OBJET : Terminal d'approvisionnement de carburant aéroportuaire de la Corporation Internationale d'Avitaillement de Montréal (dossier 3211-04-056) – Ajout à la demande de modification du décret du projet

Tel que discuté, CIAM aimerait faire un ajout à la demande de modification du décret de son projet qui est actuellement en analyse. Il s'agit d'ajouter une option pour la gestion des eaux de ruissellement du Site 1.

Schéma de l'approche de traitement des eaux de ruissellement du Site 1

**PLAN DU SITE CIVIL
CIVIL SITE PLAN**

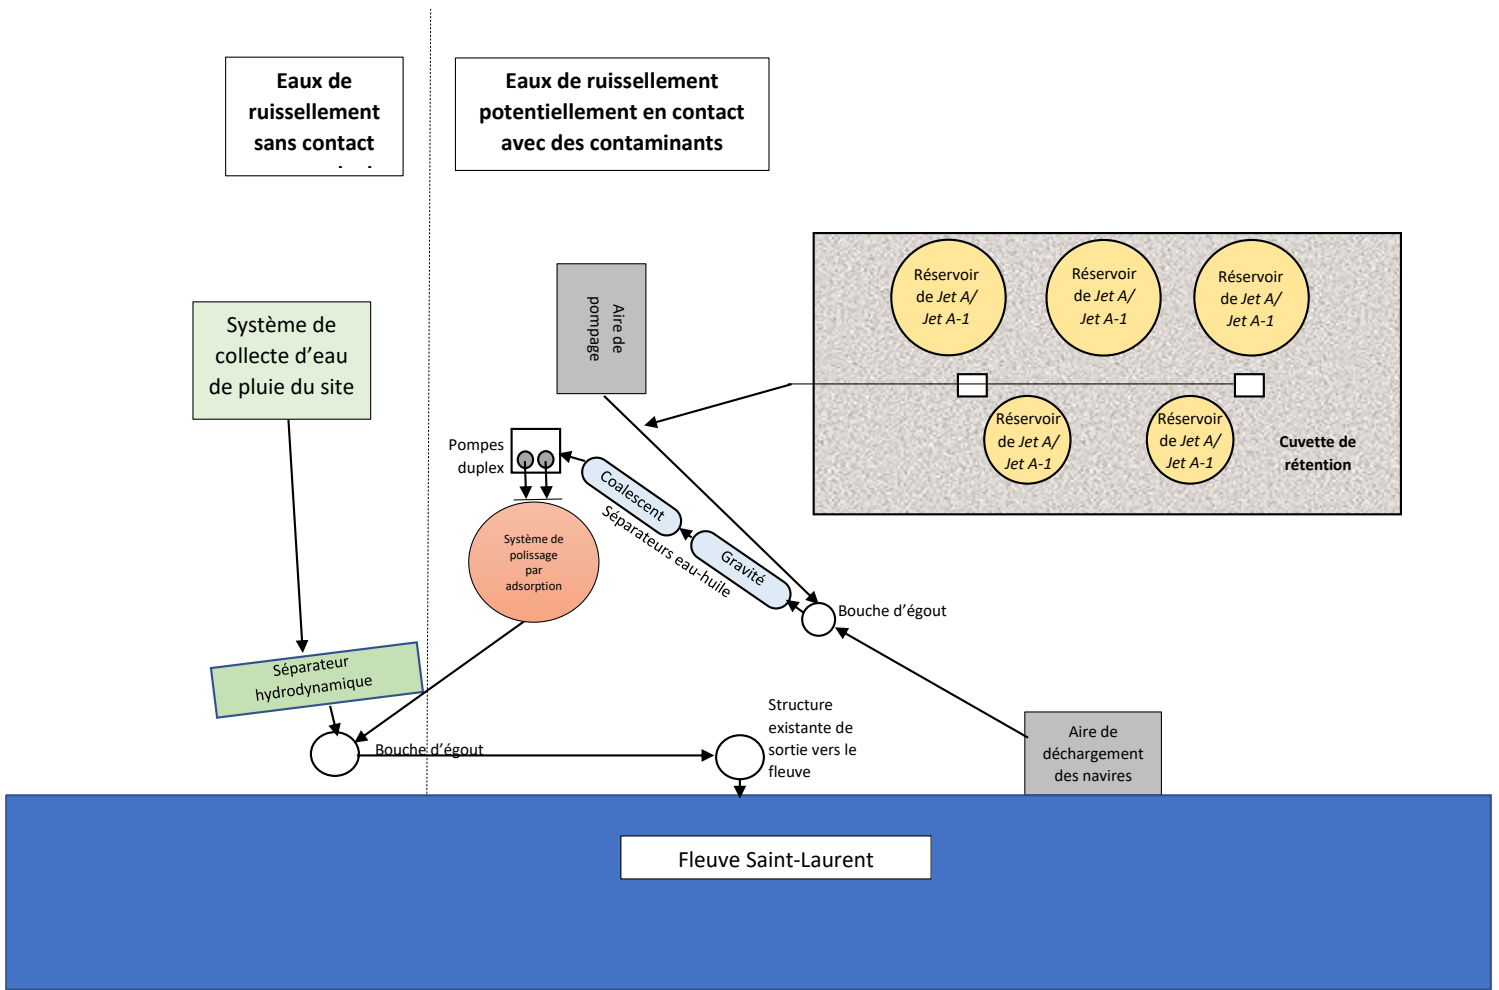
Le schéma ci-joint illustre de façon simplifiée l'approche générale pour le traitement des eaux de ruissellement sur le Site 1 pour l'option de rejet au fleuve. Le plan de l'aménagement prévu du Site 1 est également joint à titre informatif.

Les eaux sans contact avec les activités industrielles seront dirigées vers un séparateur hydrodynamique de taille adaptée pour retirer les solides potentiellement présents. En utilisant le modèle PCSWMM et un événement de récurrence 1 dans 50 ans, le débit à traiter est évalué à 417 L/s.

Les eaux pouvant potentiellement avoir été en contact avec des contaminants seront traitées en trois étapes : séparateur par gravité, séparateur coalescent, puis filtration par adsorption d'hydrocarbures. Il est attendu que les séparateurs puissent permettre d'atteindre une concentration d'hydrocarbures de moins de 10 mg/L et de décanter aussi les MES. La dernière étape du traitement des eaux sera une étape de polissage dans des colonnes de charbon activé, de glaise organique ou autre matériau similaire qui permettra de réduire la concentration d'hydrocarbures à 5 mg/L ou moins.

Pour le traitement des eaux pouvant avoir été en contact avec des contaminants, le débit pourra être régularisé car la cuvette de rétention des réservoirs de carburant *Jet A* et de *Jet A-1* pourra également être utilisée à cette fin. En effet, ces eaux accumulées dans la cuvette de rétention ne seront pas pompées automatiquement vers le système de traitement lors d'une période de pluie. Lors d'une période de pluie, seulement les eaux de ruissellement provenant de l'aire de pompage et de l'aire de transbordement des navires passeront immédiatement à travers le procédé du traitement des eaux. Sur la base d'une récurrence 1 dans 50 ans, le débit combiné provenant de ces aires est estimé à 51 L/s.
